ÚZEMNÍ PLÁN MĚSTA BRNA

Textová část Odůvodnění

Kapitola 19 Vyhodnocení připomínek

Svazek Pb16 *(bez osobních údajů)*

Aktuální stav územního plánu se světle modře vyznačenými plochami bydlení.

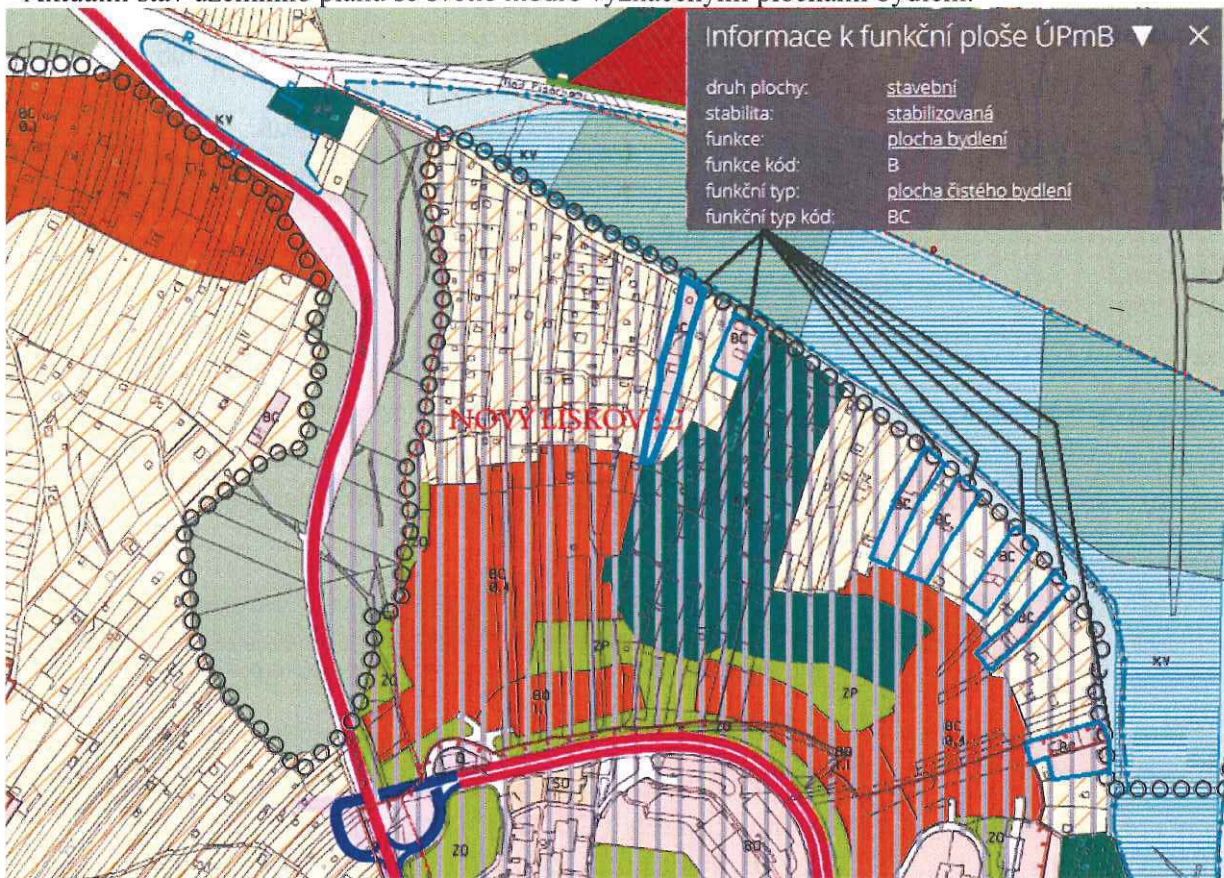
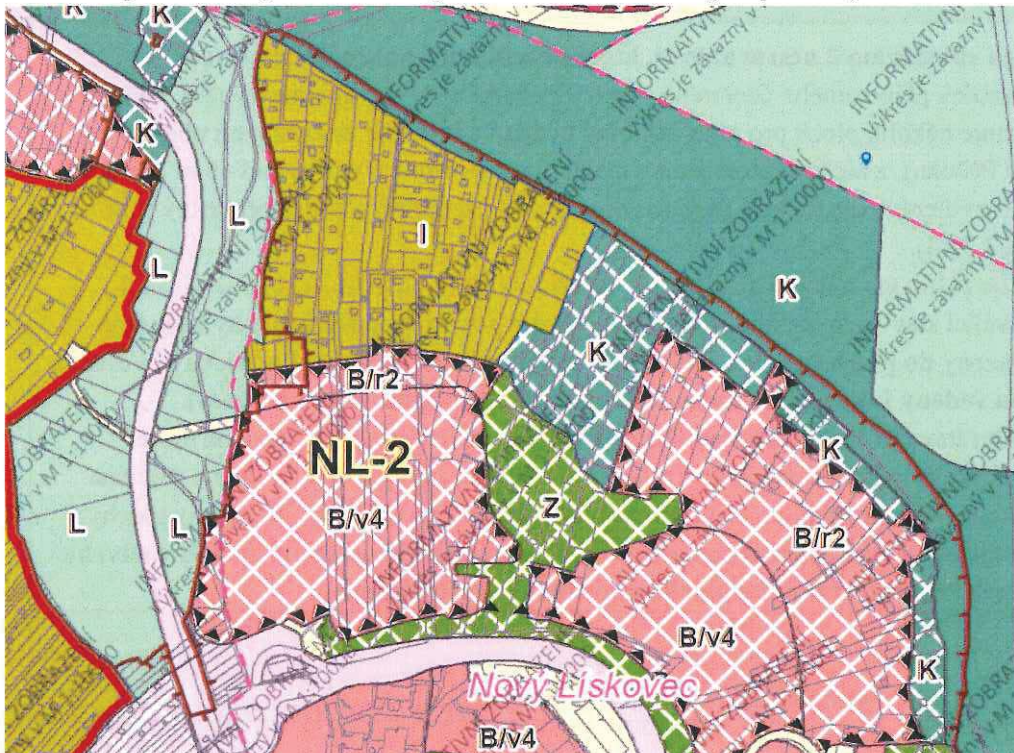
2- V návrhu i aktuálním stavu je obslužná komunikace (dále jen „ulice Travní“) vedena na ploše krajinné zeleně. Ulice Travní již dnes slouží jako obslužná komunikace pro plochy bydlení a zejména pro plochy zahrádek, ke kterému už není určena (viz závazná textová část 6.3.3.15). Regulativ plochy krajinné zeleně umožňuje zajišťovat dopravu pouze pro svoji plochu. Navrhují proto změnu v návrhu pro plochu krajinné zeleně ulice Travní na plochu dopravní infrastruktury.		
V Brně dne 15.6.2020	Podpí	[redacted]

A k porovnání s aktuálním územním plánem návrh nového územního plánu s vyznačenou plochou zahrádek písmenem I, návrhové krajinné zeleně a návrhových ploch bydlení.

Dále uvádíme, že celé řešené území města je rozděleno bezezbytku na jednotlivé plochy s rozdílným způsobem využití (dále též „RZV“) podle stávajícího nebo požadovaného způsobu využití. Plochy s rozdílným způsobem využití mají zpravidla v zastavěném území a zastavitelných plochách stanovenou specifikaci prostorového uspořádání a výjimečně i specifikaci způsobu využití. Z důvodů zvoleného měřítko výkresů a podrobnosti Územního plánu byla stanovena minimální velikost plochy RZV na 0,5 ha (5 000 m²) a odůvodněných případech na 0,2 ha (2 000 m²) v souladu s ustanovením § 3 odst. 1 vyhlášky č. 501/2006 Sb. Ve výjimečných případech, pokud si to vymezení a koncepce Územního plánu vyžaduje, jsou zobrazované plochy RZV menší. Takto zvolená velikost ploch RZV vychází z principu koncepce a měřítko výkresů, kde kresba nemůže zachycovat nepřiměřený detail. Pokud existují pozemky stejného účelu využití, ale tvoří plochu podměrečnou, tj menší než 0,5 ha,

jsou zpravidla agregovány do jiných ploch RZV s jiným využitím. Vzhledem k měřítku výkresů nejsou zobrazovány jednotlivé pěší průchody a veřejná prostranství užší 6,5 m.

Aktuální stav územního plánu se světle modře vyznačenými plochami bydlení.

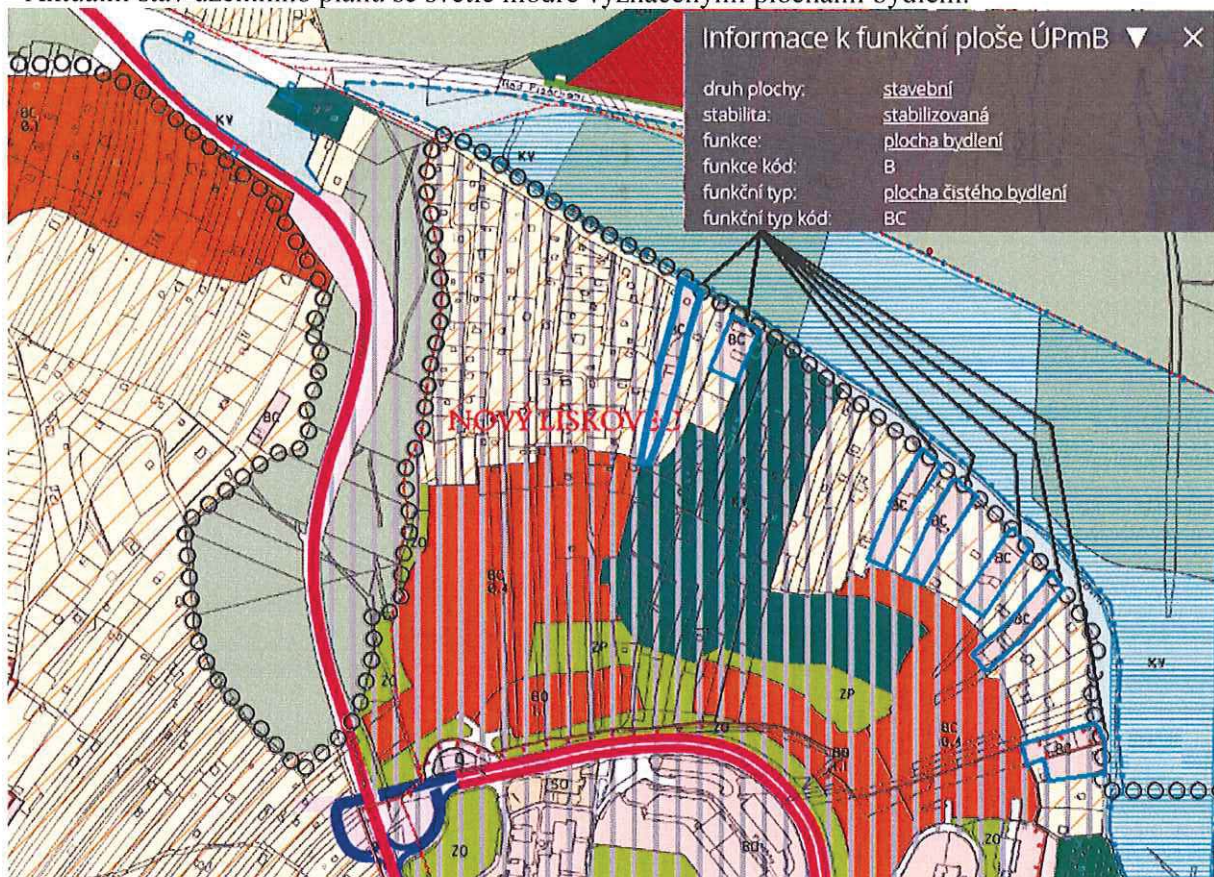
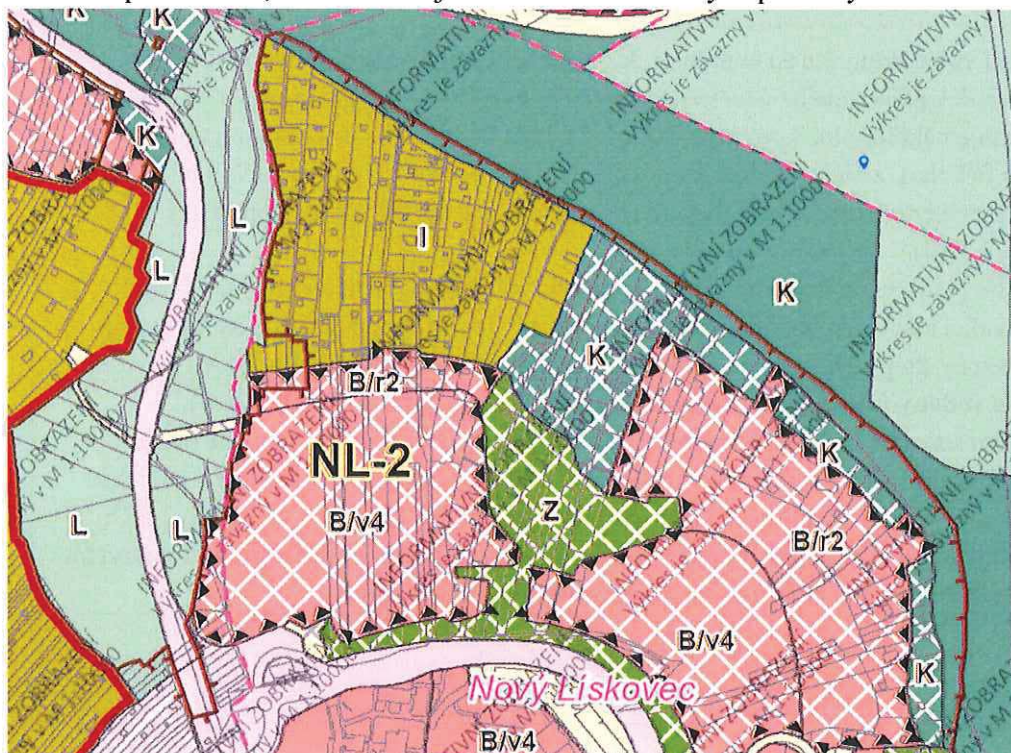
A k porovnání s aktuálním územním plánem návrh nového územního plánu s vyznačenou plochou zahrádek písmenem I, návrhové krajinné zeleně a návrhových ploch bydlení.

Dále uvádíme, že celé řešené území města je rozděleno bezezbytku na jednotlivé plochy s rozdílným způsobem využití (dále též „RZV“) podle stávajícího nebo požadovaného způsobu využití. Plochy s rozdílným způsobem využití mají zpravidla v zastavěném území a zastavitelných plochách stanovenou specifikaci prostorového uspořádání a výjimečně i specifikaci způsobu využití. Z důvodů zvoleného měřítko výkresů a podrobnosti Územního plánu byla stanovena minimální velikost plochy RZV na 0,5 ha (5 000 m²) a odůvodněných případech na 0,2 ha (2 000 m²) v souladu s ustanovením § 3 odst. 1 vyhlášky č. 501/2006 Sb. Ve výjimečných případech, pokud si to vymezení a koncepce Územního plánu vyžaduje, jsou zobrazované plochy RZV menší. Takto zvolená velikost ploch RZV vychází z principu koncepce a měřítko výkresů, kde kresba nemůže zachycovat nepřiměřený detail. Pokud existují pozemky stejného účelu využití, ale tvoří plochu podměrečnou, tj menší než 0,5 ha,

jsou zpravidla agregovány do jiných ploch RZV s jiným využitím. Vzhledem k měřítku výkresů nejsou zobrazovány jednotlivé pěší průchody a veřejná prostranství užší 6,5 m.

Aktuální stav územního plánu se světle modře vyznačenými plochami bydlení.

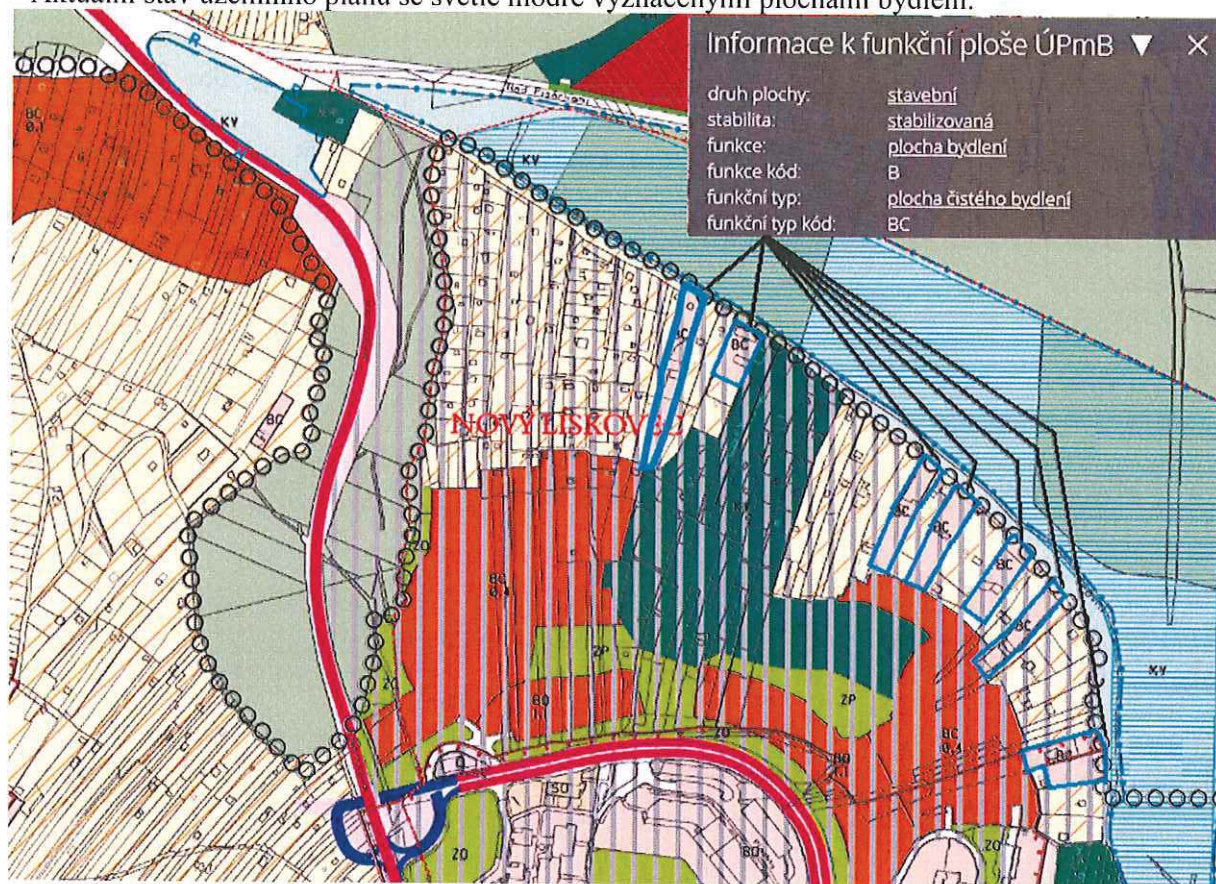
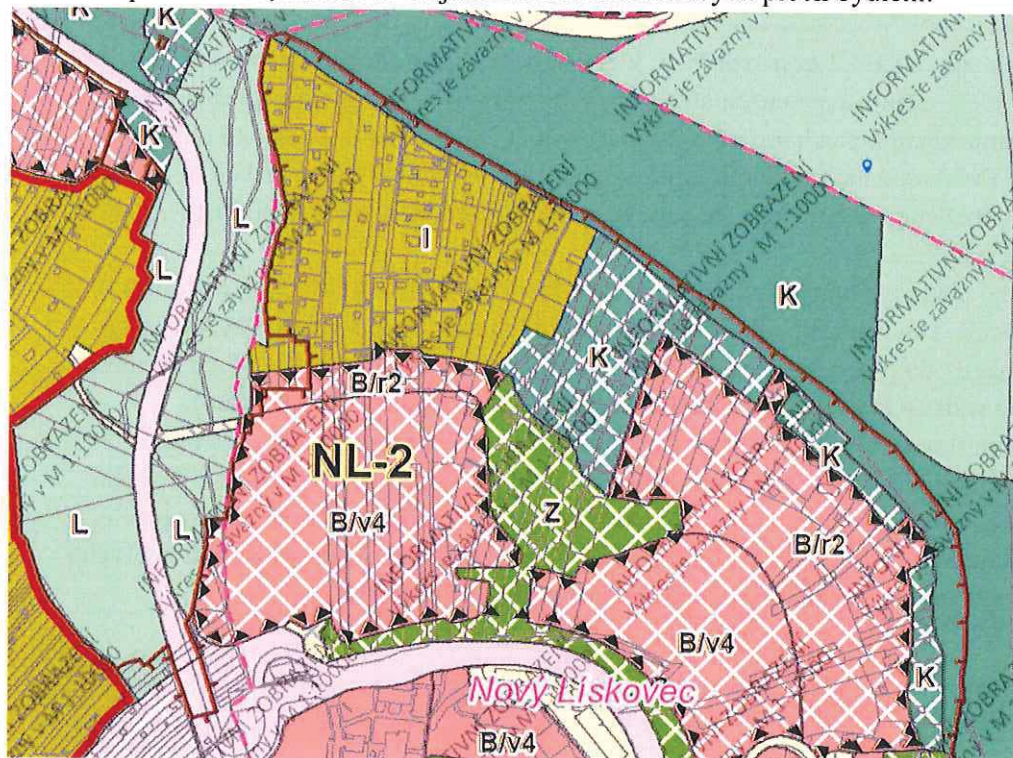
A k porovnání s aktuálním územním plánem návrh nového územního plánu s vyznačenou plochou zahrádek písmenem I, návrhové krajinné zeleně a návrhových ploch bydlení.

Dále uvádíme, že celé řešené území města je rozděleno bezezbytku na jednotlivé plochy s rozdílným způsobem využití (dále též „RZV“) podle stávajícího nebo požadovaného způsobu využití. Plochy s rozdílným způsobem využití mají zpravidla v zastavěném území a zastavitelných plochách stanovenou specifikaci prostorového uspořádání a výjimečně i specifikaci způsobu využití. Z důvodů zvoleného měřítko výkresů a podrobnosti Územního plánu byla stanovena minimální velikost plochy RZV na 0,5 ha (5 000 m²) a odůvodněných případech na 0,2 ha (2 000 m²) v souladu s ustanovením § 3 odst. 1 vyhlášky č. 501/2006 Sb. Ve výjimečných případech, pokud si to vymezení a koncepce Územního plánu vyžaduje, jsou zobrazované plochy RZV menší. Takto zvolená velikost ploch RZV vychází z principu koncepce a měřítko výkresů, kde kresba nemůže zachycovat nepřiměřený detail. Pokud existují pozemky stejného účelu využití, ale tvoří plochu podměrečnou, tj menší než 0,5 ha,

jsou zpravidla agregovány do jiných ploch RZV s jiným využitím. Vzhledem k měřítku výkresů nejsou zobrazovány jednotlivé pěší průchody a veřejná prostranství užší 6,5 m.

Aktuální stav územního plánu se světle modře vyznačenými plochami bydlení.

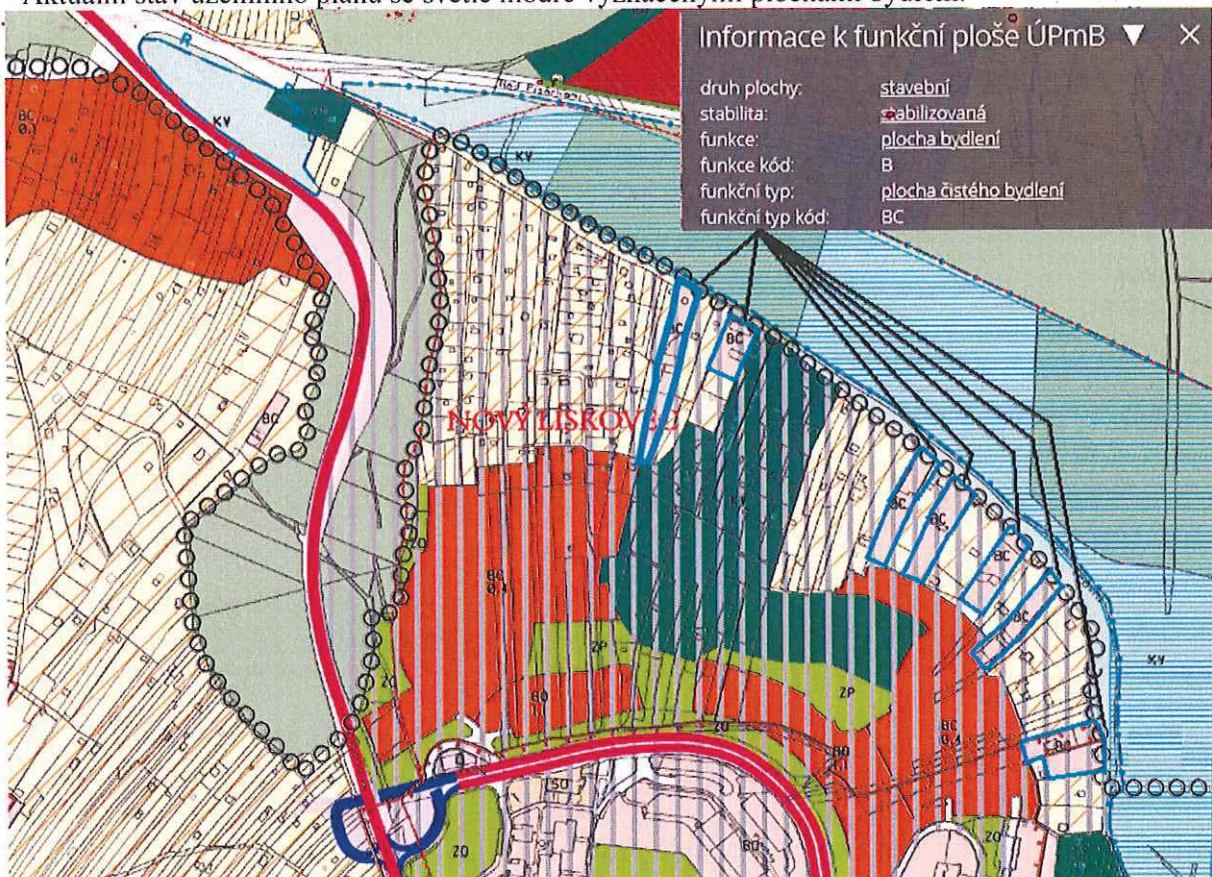
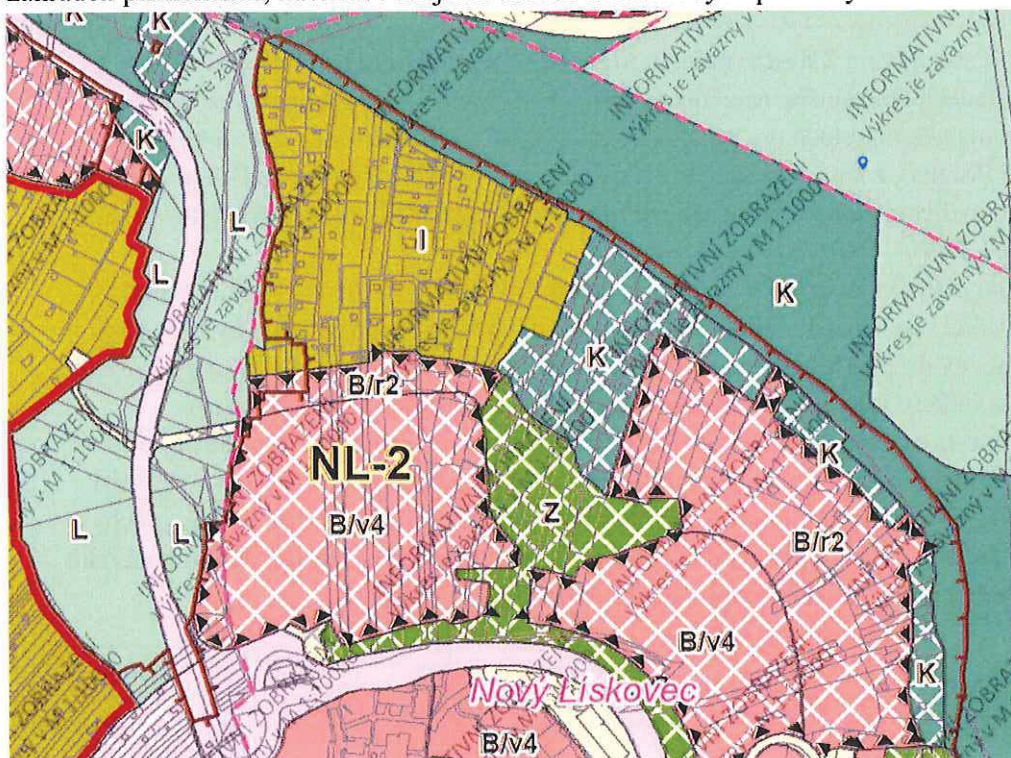
A k porovnání s aktuálním územním plánem návrh nového územního plánu s vyznačenou plochou zahrádek písmenem I, návrhové krajinné zeleně a návrhových ploch bydlení.

Dále uvádíme, že celé řešené území města je rozděleno bezezbytku na jednotlivé plochy s rozdílným způsobem využití (dále též „RZV“) podle stávajícího nebo požadovaného způsobu využití. Plochy s rozdílným způsobem využití mají zpravidla v zastavěném území a zastavitelných plochách stanovenou specifikaci prostorového uspořádání a výjimečně i specifikaci způsobu využití. Z důvodů zvoleného měřítko výkresů a podrobnosti Územního plánu byla stanovena minimální velikost plochy RZV na 0,5 ha (5 000 m²) a odůvodněných případech na 0,2 ha (2 000 m²) v souladu s ustanovením § 3 odst. 1 vyhlášky č. 501/2006 Sb. Ve výjimečných případech, pokud si to vymezení a koncepce Územního plánu vyžaduje, jsou zobrazované plochy RZV menší. Takto zvolená velikost ploch RZV vychází z principu koncepce a měřítko výkresů, kde kresba nemůže zachycovat nepřiměřený detail. Pokud existují pozemky stejného účelu využití, ale tvoří plochu podměrečnou, tj menší než 0,5 ha,

jsou zpravidla agregovány do jiných ploch RZV s jiným využitím. Vzhledem k měřítku výkresů nejsou zobrazovány jednotlivé pěší průchody a veřejná prostranství užší 6,5 m.
